ΤΜΗΜΑ ΠΕΡΙΒΑΛΛΟΝΤΟΣ

**ΓΝΩΜΑΤΕΥΣΗ ΜΕ ΒΑΣΗ ΤΟ ΑΡΘΡΟ 17(6) ΤΟΥ ΠΕΡΙ ΤΗΣ ΕΚΤΙΜΗΣΗΣ ΤΩΝ
ΕΠΙΠΤΩΣΕΩΝ ΣΤΟ ΠΕΡΙΒΑΛΛΟΝ
ΑΠΟ ΟΡΙΣΜΕΝΑ ΣΧΕΔΙΑ ΚΑΙ / Ή ΠΡΟΓΡΑΜΜΑΤΑ ΝΟΜΟΥ Ν.102(Ι)/2005
ΣΜΠΕ ΓΙΑ ΤΗΝ ΠΡΟΣΤΑΣΙΑ ΚΑΙ ΒΕΛΤΙΩΣΗ ΤΟΥ ΠΑΡΑΛΙΑΚΟΥ ΜΕΤΩΠΟΥ ΣΤΗΝ ΠΕΡΙΟΧΗ
ΑΣΚΟΣ, Η ΟΠΟΙΑ ΕΜΠΙΠΤΕΙ ΕΝΤΟΣ ΤΩΝ ΟΡΙΩΝ ΤΟΥ ΔΗΜΟΥ ΠΕΓΕΙΑΣ
Αρ. Φακ. Τμήματος Δημοσίων Έργων: 6.19.1.5.3.1**

ΕΚΘΕΣΗ ΠΡΑΓΜΑΤΟΓΝΩΜΟΣΥΝΗΣ

Για τα προτεινόμενα έργα παράκτια προστασίας στις ακτές

Χάρτης 6: Η διάταξη των προτεινόμενων έργων της βέλτιστης λύσης 1c του υπό αξιολόγηση Σχεδίου.

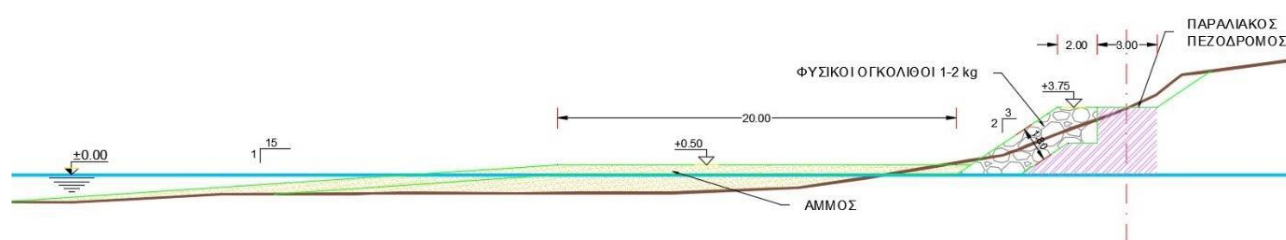
- iv. Η ουσιαστική διαφοροποίηση των μορφολογικών και τοπιολογικών χαρακτηριστικών τόσο του θαλάσσιου πυθμένα, όσο και της ακτής.
- v. Η απουσία λύσεων ήπιας προσέγγισης, στο πλαίσιο των λύσεων βασισμένων στη φύση (Nature-based Solutions), πέραν της υπαλλακτικής λύσης 0 για τη μηδενική επέμβαση. Ακόμη και η εισήγηση κατασκευής ύφαλων αναβαθμών αφορά την ανάγκη εκσκαφών μέχρι το βάθος των -5.5 m, για σκοπούς έδρασης.

- vi. Η μεγάλη διαστασιολόγηση των προτεινόμενων κυματοθραυστών, με εκσκαφή στο βάθος των -6.7 m για την έδραση αυτών, ύψος στέψης στα +1.6 m πάνω από τη ΜΣΘ και πλάτος έδρασης 7 m, σε περιοχή βάθους 3 - 4 m και η απαίτηση μεγάλων ποσοτήτων υλικού φυσικών και τεχνητών ογκολίθων, λιθορριπών και άμμου. Τα εν λόγω, χαρακτηριστικά σχεδιασμού παραπέμπουν σε λιμενικά έργα, ως σχετικά γίνονται αναφορές στη ΣΜΠΕ. Λαμβάνοντας υπόψη την έκθεση πραγματογνωμοσύνης η εισήγηση της ΣΜΠΕ για κατασκευή και λειτουργία τόσο σκληρών έργων, δεν αρμόζει στο βαθμό της μέσης και χαμηλής διάβρωσης που χαρακτηρίζει το παράκτιο μέρος της περιοχής μελέτης, ως σχετικά αξιολογήθηκε στη ΣΜΠΕ.

Η Περιβαλλοντική Αρχή εισηγείται όπως το Τμήμα Δημοσίων Έργων υποβάλει εναλλακτικές λύσεις, οι οποίες θα στηρίζονται στις αρχές των λύσεων βασισμένων στη φύση (Nature-based Solutions). Τονίζεται ότι οι εν λόγω εναλλακτικές λύσεις θα πρέπει να διασφαλίζουν τον μη άμεσο και έμμεσο επηρεασμό των σημαντικών ειδών και οικοτόπων που απαντώνται στην ευρύτερη περιοχή μελέτης, και να προταθούν με γνώμονα τις σύγχρονες ακτομηχανικές και τεχνολογικές προσεγγίσεις σε θέματα ακτοπροστασίας και αντιμετώπισης των επιπτώσεων της κλιματικής αλλαγής.

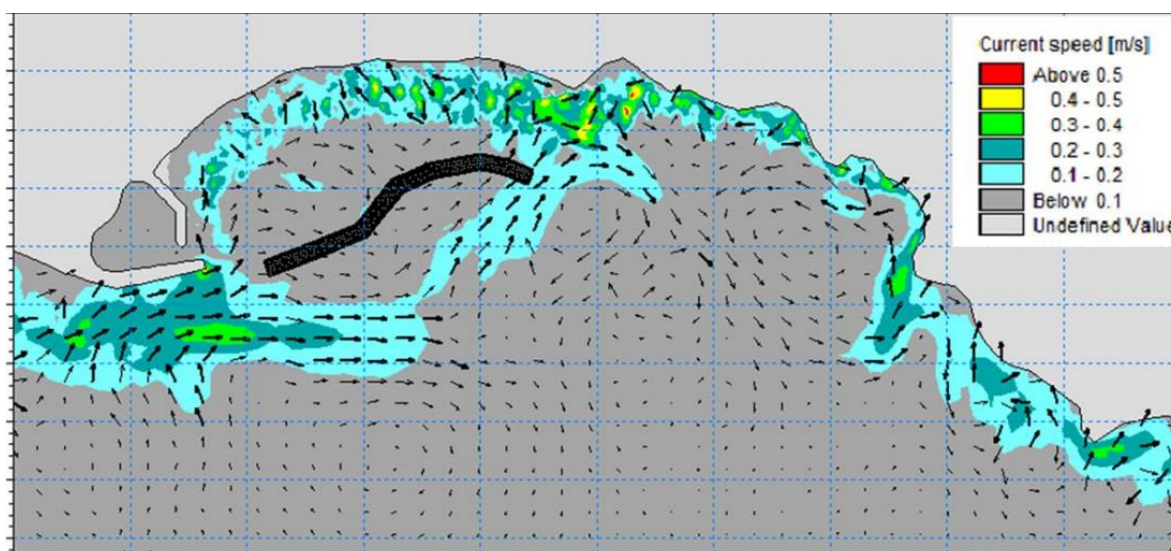
10. Γίνεται αναφορά για τη συμπεριφορά του προτεινόμενου έργου σε συνθήκες φουρτούνας (σελ 91): *«Εντούτοις, εκτιμάται πως αυτή (η προτεινόμενη λύση) δεν είναι ικανή να μειώσει την πιθανότητα εμφάνισης συμβάντων ακαριαίας σημαντικής αλλοίωσης της μορφολογίας (ήτοι απότομης διάβρωσης) της ακτής, λόγω της αυξημένης πιθανότητας εμφάνισης ακραίων κυματικών συνθηκών. Βέβαια προκειμένου για την αντιμετώπιση στο βαθμό του δυνατού των επιπτώσεων των ακραίων καιρικών φαινομένων λόγω κλιματικής αλλαγής, είναι δυνατόν μελλοντικά (σε κατάλληλο χρονικό ορίζοντα μετά την κατασκευή των έργων) να αυξηθεί η στάθμη στέψης των έργων της υπαλλακτικής λύσης 3 με τις κατάλληλες τεχνικές παρεμβάσεις»*. Εδώ τίθεται ένα πολύ σημαντικό ερώτημα: αν το έργο εγκριθεί ως «ήπιο» και εντός των αρχών της αειφόρου αναπτύξεως επειδή είναι ύφαλο, και σύντομα αποδειχθεί ότι δεν παρέχει την προστασία για την οποία κατασκευάστηκε, θα προχωρήσει η έγκριση μετατροπών που θα καθιστούν το έργο έξαλο; Άρα σκληρό;. Σε αυτή την περίπτωση προφανώς οι επιπτώσεις θα είναι πολύ μεγαλύτερες. Εν πάση όμως περιπτώσει, ένα έργο αυτού του μεγέθους, με μισό χιλιόμετρο κυματοθραύστη έστω και ύφαλο, 33000 κμ εκσκαφή πυθμένα, και 40000 τμ έκταση επιφάνειας αναπλήρωσης με δάνειο ίζημα επί της ακτογραμμής, δεν μπορεί να αποκαλείται «ήπιο».

11. Τα προτεινόμενα έργα παράκτιας προστασίας είναι τεράστια. Πώς εξηγείται; Γιατί τόσο μεγάλη εκσκαφή για την κατασκευή ενός ύφαλου; Δεν θεμελιώνεται λιμενικό έργο, αλλά παράκτιος τεχνητός ύφαλος.

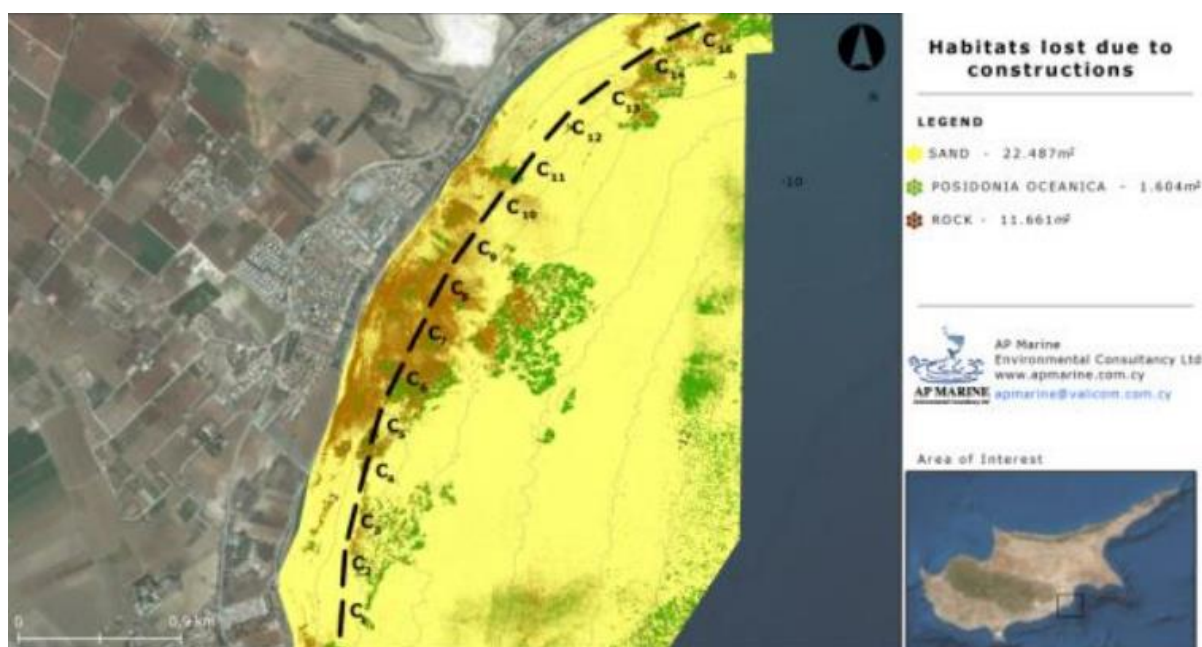
Με όλη την ανάλυση και την περιβαλλοντική μελέτη (ΣΜΠΕ), που περιγράφουν τη σημασία της απώλειας υποστρώματος, της απώλειας ενδιαιτημάτων κλπ φαίνεται απρόσμενη η επιλογή του Σεναρίου Μέγιστων Δράσεων – W3, ως πιο αποτελεσματικό για την περιοχή, παρόλο που και το πιο ήπιο σενάριο W2 λειτουργεί όπως λένε οι μελετητές, αλλά και το ήπιο σενάριο W4 έχει υποβληθεί προς κρίση:

Το σύστημα των 15 κωματοθραυστών (Σενάριο Μέγιστων Δράσεων – Σενάριο W3) φαίνεται να είναι το πιο αποτελεσματικό καθώς προκαλεί τάσεις αποθήσεως σε όλη την περιοχή μελέτης. Ωστόσο οι περιοχές που υφίστανται την μεγαλύτερη διάβρωση προστατεύονται εξίσου καλά και από τους κωματοθραύστες που προτείνονται από το Σενάριο Ενδιάμεσων Δράσεων – Σενάριο W2

Τον λόγο της επιλογής αυτής τον κάνουν σαφές οι μελετητές (σελ 148) **Με επιστολή του το Τμήμα Δημοσίων Έργων (Αναθέτουσα Αρχή) την 1η Νοεμβρίου 2019 έχει ενημερώσει την ομάδα μελέτης πως μετά από εξέταση του κειμένου «Έκθεση Υπαλλακτικών Λύσεων», έχει αποφασίσει ότι η μελέτη θα προχωρήσει στην επόμενη φάση με το Σενάριο Μέγιστων Δράσεων (Σενάριο W3).**

Υπαλλακτική Λύση 3: Κατασκευή ύφαλου αναβαθμού παράλληλου προς την ακτογραμμή

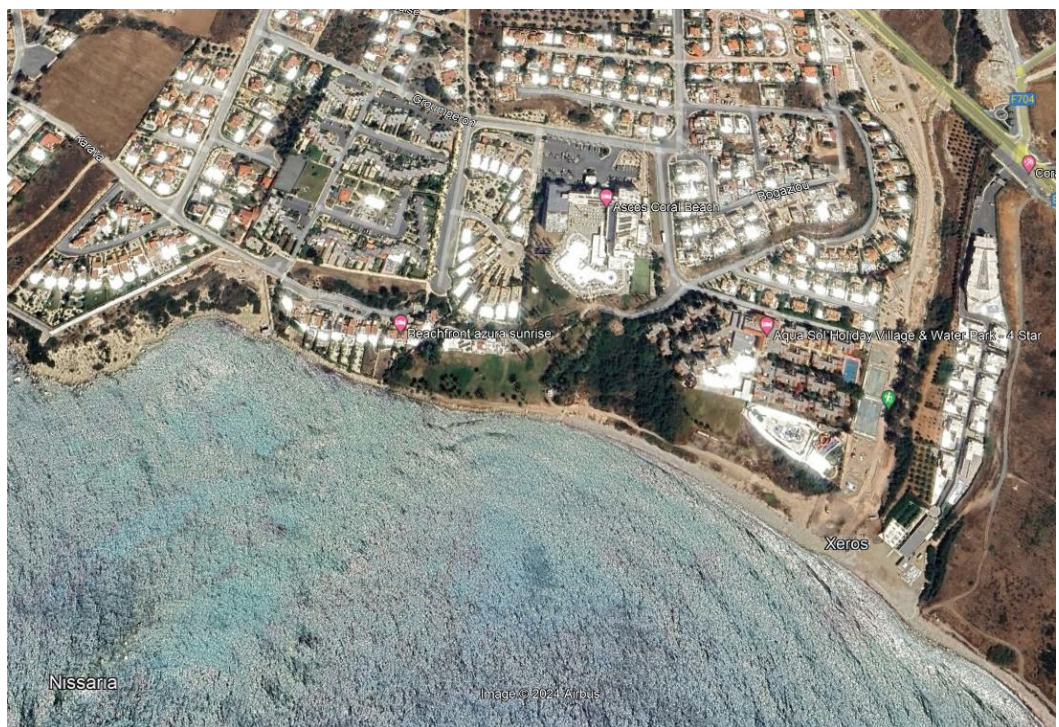
2. Οι υπαλλακτικές λύσεις που εξετάστηκαν, εκτός από την λύση μηδενικής επέμβασης, αφορούν όλες σκληρά έργα. Δεν εξετάστηκαν πχ ύφαλοι αλλά όχι οι σκληροί και γραμμικοί που εξετάστηκαν, ενίσχυση των λιβαδιών Ποσειδωνίας, πυθμενικοί πρόβολοι, αποβάθρες ή πασαρέλλες ή άλλες λύσεις ελαφρού τύπου. Η απλή λύση της ενίσχυσης/ανακατασκευής της υφιστάμενης θωράκισης;

3. Στη σελίδα 48 η διάβρωση στις περιοχές Α και Β χαρακτηρίζεται μέση κ χαμηλή. Πώς προκύπτουν τόσο βαριά έργα;
4. Τα παράκτια έργα δεν είναι λιμενικά έργα. Δεν δικαιολογείται αυτό το μέγεθος. 7 μέτρα πλάτος στέψης, έξαλο ύψος στα 1,6 μέτρα, δηλαδή συνολικό ύψος έργου 11,3 έως 12,3 μέτρα, σε βάθος πυθμένα μόλις 3 έως 4 μέτρα. 45000 κ.μ εκσκαφές, 54000 κ.μ λιθόριπτα και φυσικοί ογκόλιθοι, 12000 κμ τεχνητοί ογκόλιθοι, 27500 κ.μ φερτή άμμος. Για έργα παράκτιας προστασίας αυτό είναι υπερδιαστασιολόγηση. Πώς εξηγείται;
